## Příloha č.2

### Soupis zjištěných závad – fotodokumentace

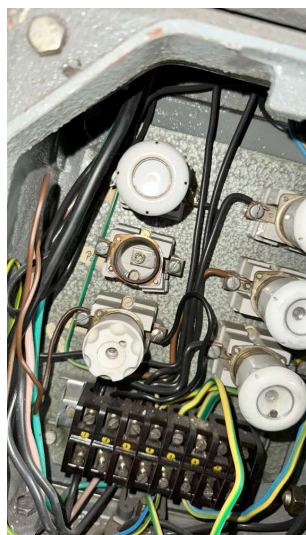
- 21) Zásuvková skříň č.5 (RZ5) – chybí krytka zásuvky 32A - je v rozporu s ČSN EN 61140 ed.3:2016, čl.5.2.3
